PROVVEDIMENTO AUTORIZZATORIO UNICO REGIONALE (PAUR)

**INTERVENTO DI MODIFICA DEL COMPLESSO IMPIANTISTICO
GESTITO DA CONSORZIO AQUARNO SITO NEI COMUNI DI
SANTA CROCE SULL'ARNO (PI) E FUCECCHIO (FI) – IMPIANTO
DI DEPURAZIONE DI SANTA CROCE, UNITÀ DI TRATTAMENTO
FANGHI, IMPIANTO DI RECUPERO CROMO E IMPIANTO DI
DEPURAZIONE DI PONTE A CAPPIANO**

**IF214COMR1P – INTEGRAZIONI E CHIARIMENTI A SEGUITO
DELLA RICHIESTA DI COMPLETAMENTO FORMALE
DELL'ISTANZA**

Figura 1 – Estratto DI143PROTTTAV1P – Sinottico generale complesso impiantistico

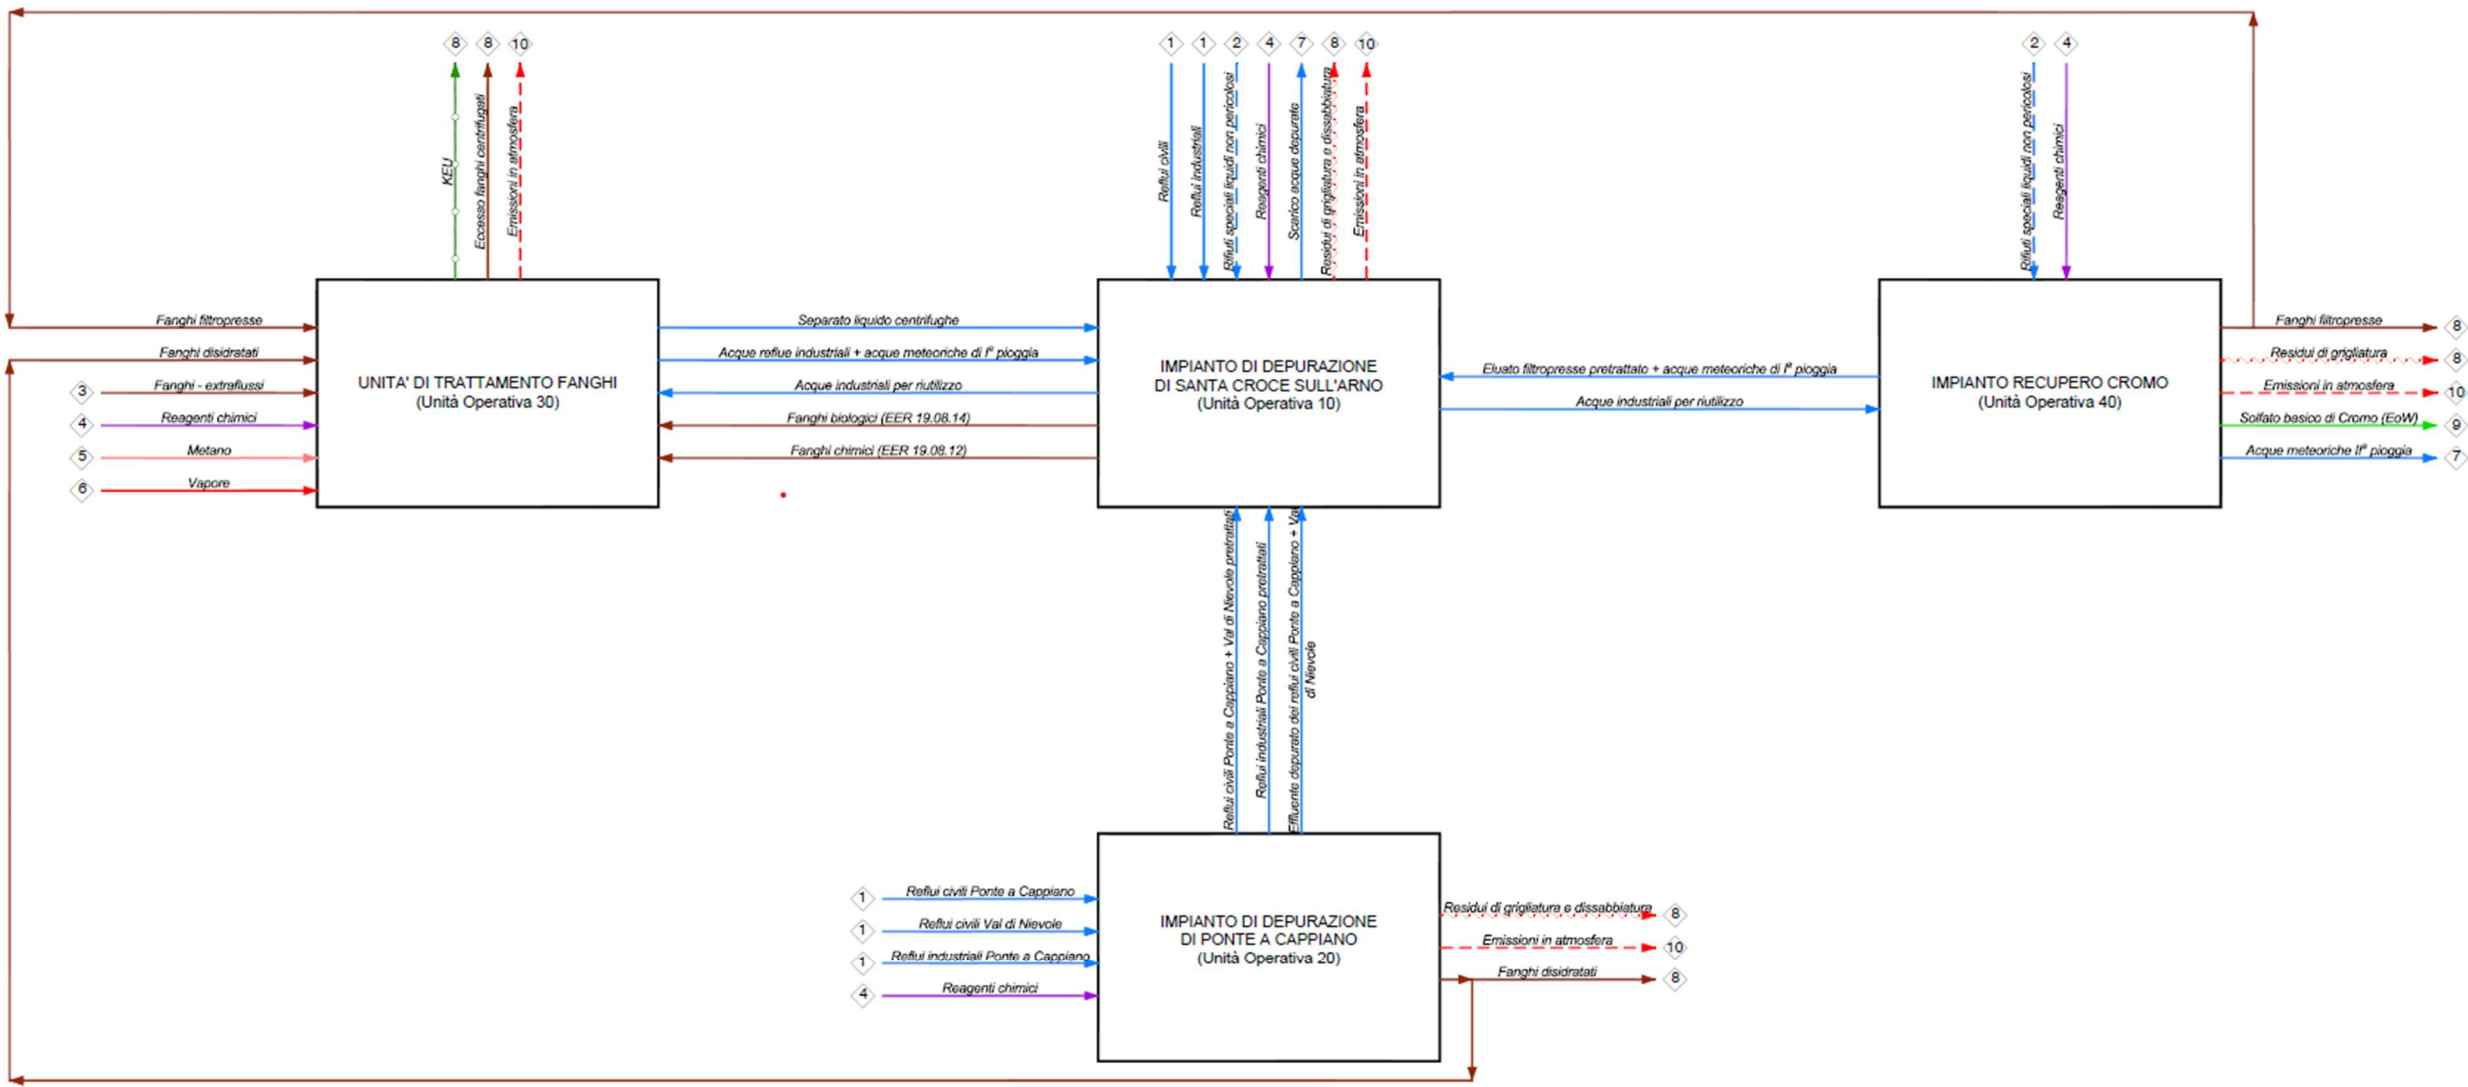
La predisposizione in PAUR di un'AIA unica per queste attività va a ledere i principi di semplificazione. Un atto unico di AIA potrebbe risultare di difficile formazione e lettura: si pensi alle valutazioni previsionali di impatto acustico o quelle di emissioni diffuse e maleodoranti che non possono essere "integrate" in quanto componenti generate in maniera indipendente e a distanze che non consentono di valutare unico quadro prescrittivo il monitoraggio.

A ciò si aggiunge anche il fatto che il Depuratore Aquarno Spa è interessato dall'accordo di programma più sopra richiamato e la relativa AIA evolve nell'ambito del continuo avanzamento di attuazione dell'AdP medesimo, mentre, lo stesso Accordo di Programma, non opera per l'incenerimento dei fanghi (ex- ecoespanso) e per il recupero del cromo (ex Consorzio Recupero Cromo), questo disallineamento rende ancora più distante il concetto di applicazione di un'unica AIA ad un'installazione costituita da più unità ancorché fossero tecnicamente connesse.

Pertanto è opinione del Settore scrivente che il PAUR debba concludersi con autorizzazioni separate almeno per le 3 unità menzionate di seguito:

- 1. Impianto di Depurazione di Santa Croce S/A e nascente Impianto di depurazione di Ponte a Cappiano;*
- 2. Impianto di recupero del cromo (ex Consorzio Recupero Cromo);*
- 3. Unità di Trattamento Fanghi (ex Ecoespaso).*

Stante quanto sopra richiamato, si ritiene di ricomprendere le unità operative sotto un'unica AIA, in quanto tutti gli impianti in oggetto sono riconducibili alla definizione di “installazione” o “attività accessoria tecnicamente connessa”, in particolare:

- U.O. 10 – Impianto di depurazione di Santa Croce – si considera l'attività IPPC principale, a cui risultano tecnicamente connesse quelle di cui a punti seguenti;

- U.O. 20 – Impianto di depurazione di Ponte a Cappiano – attività accessoria tecnicamente connessa alla U.O. 10. A tal proposito si ricorda che le operazioni svolte ad oggi in tale impianto, risultano già ricomprese nell'AIA in capo al depuratore di Santa Croce;

- U.O. 30 – Unità di Trattamento Fanghi – attività IPPC tecnicamente connessa, in quanto trattasi principalmente della linea fanghi dell'U.O. 10;
- U.O. 40 – Impianto di recupero cromo – attività accessoria tecnicamente connessa alla U.O. 10. Sebbene di primo acchito sembri un'attività di trattamento rifiuti a sé stante, non si può escludere che non sia tecnicamente connessa con il depuratore di Santa Croce, in quanto la realizzazione dell'impianto di trattamento dell'eluato delle filtropresse (oggetto della domanda del presente procedimento), concorre significativamente alla riduzione della concentrazione di cloruri e solfati allo scarico del depuratore, per rientrare all'interno dei limiti previsti dalla Tabella 3, Allegato 5, Parte III del D.Lgs. 152/06. Senza l'ausilio di deroghe.

In generale i 4 stabilimenti operano in sinergia tra loro, che scambiano flussi di processo mediante tubazioni dedicate ed esclusive allo scopo, pertanto le “uscite” di ciascuno influenzano in maniera significativa le “entrate” dell'altro.

Per fornire in maniera schematica i collegamenti tra le varie Unità Operative, si riporta alla pagina seguente l'estratto dell'elaborato **DI143PROTTTAV1P – Sinottico generale complesso impiantistico**, depositato con l'istanza di PAUR.
